Fra: Eirik Lyshaug <elyshaug@mil.no>
Sendt: mandag 14. august 2023 13:04
Til: Haug, Knut Ola
Kopi: Oskar Haugli Norderval; Fredrik Alexander Follestad
Emne: SV: Nye Hammerfest sykehus - helikopterlandingsplass - vurdering av 330

Fra: Haug, Knut Ola <Knut.Ola.Haug@sykehusbygg.no>
Sendt: torsdag 10. august 2023 15:26
Til: Fredrik Alexander Follestad <ffollestad@mil.no>
Kopi: 'eiriklyshaug@gmail.com' <eiriklyshaug@gmail.com>; Eirik Lyshaug <elyshaug@mil.no>
Emne: Nye Hammerfest sykehus - helikopterlandingsplass - vurdering av 330

Figur 1

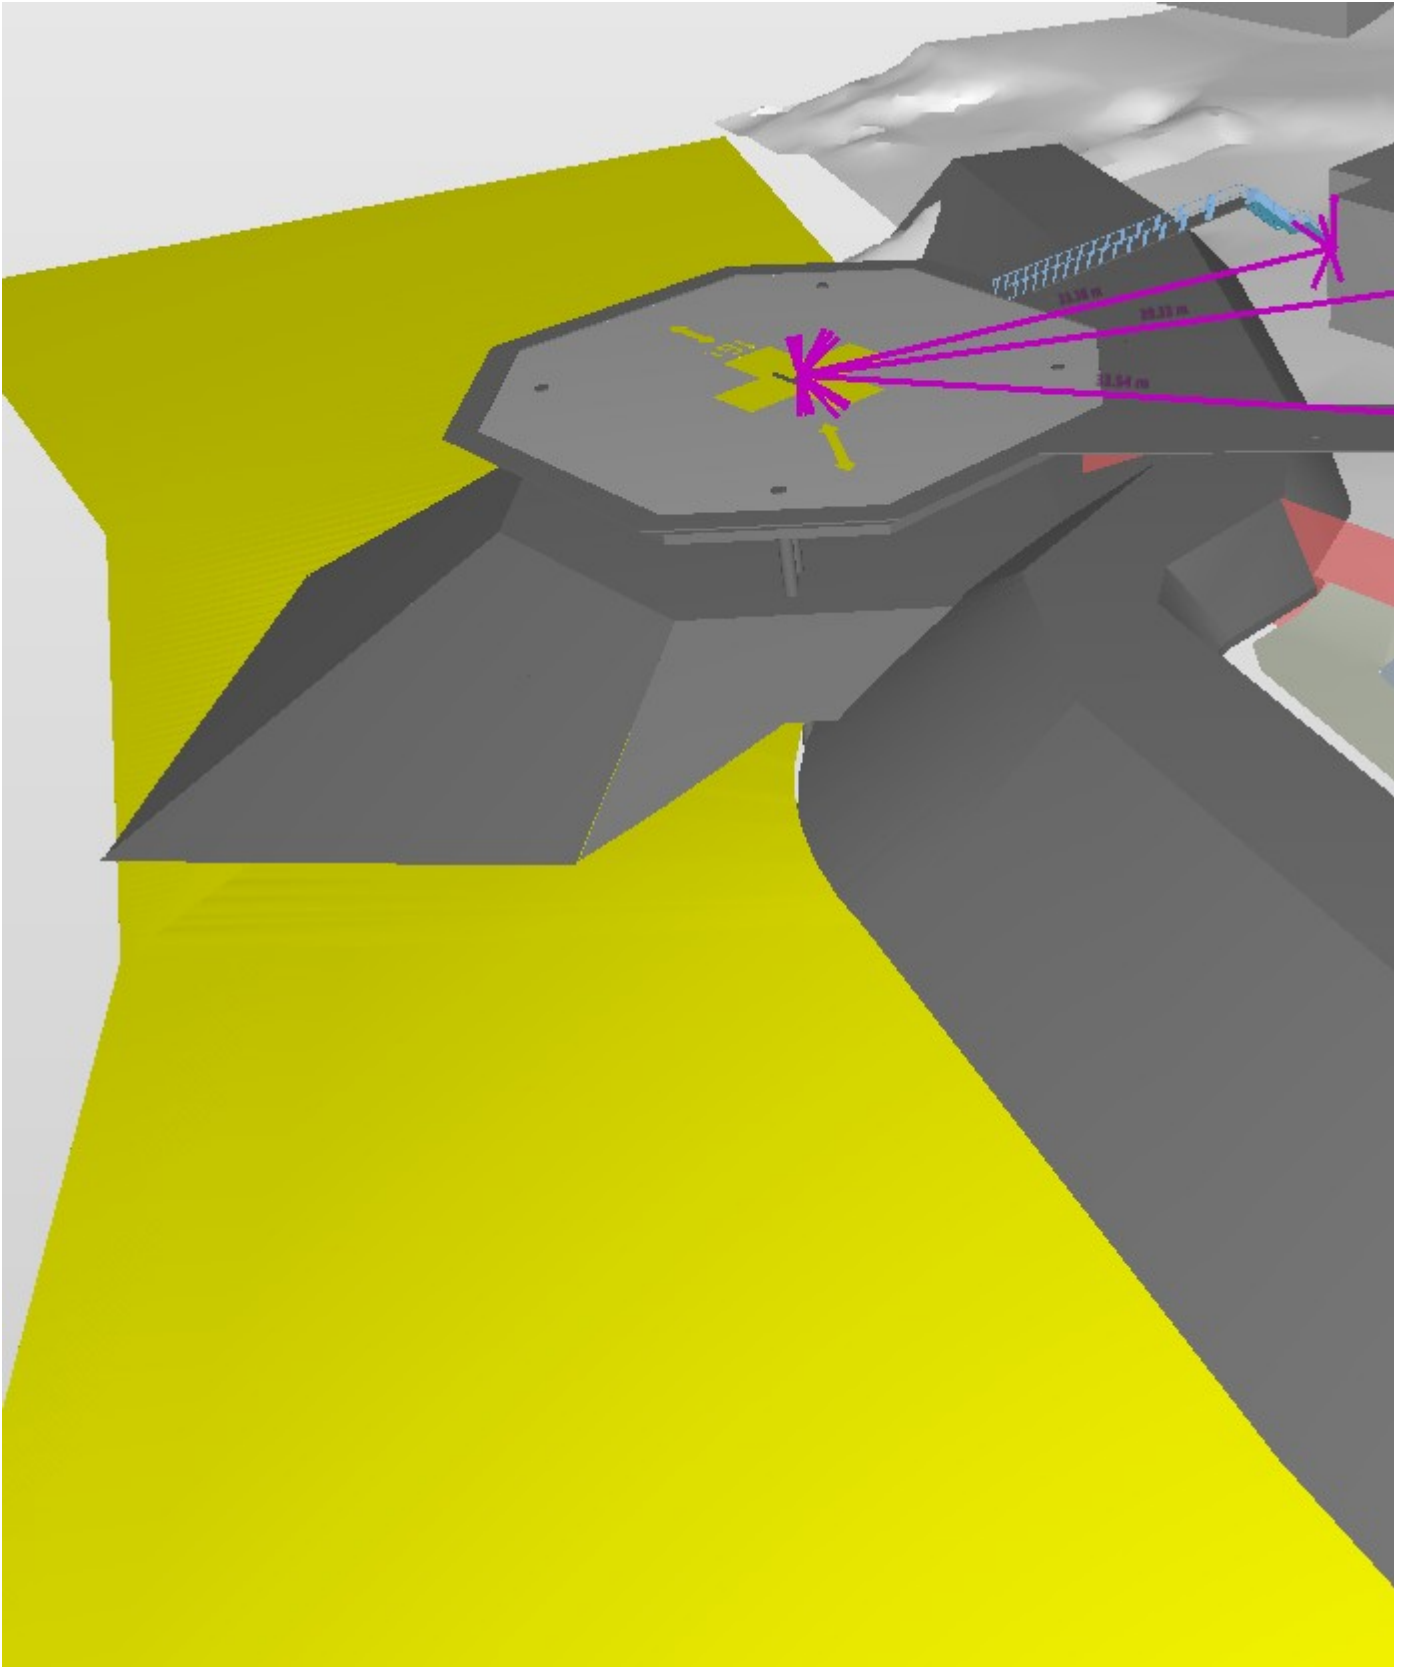
Hei,
Det operative miljøet samt avdelingssjef på 330 skv avdeling Banak har sett over inn- og utflygingssektorer til helikopterlandingsplass ved nye Hammerfest sykehus. Vi er tilfreds med forslaget og mener det er en akseptabel løsning som foreligger.
-At sideflater på nord-øst vil komme i konflikt med takhjørnet på sykehuset vil ikke skape nevneverdige problemer for oss. Operativt sett er dette høyst håndterbart uten forhøyet risiko.
-Det viktigste for oss er at inn- og utflygingsretning går over sjø.
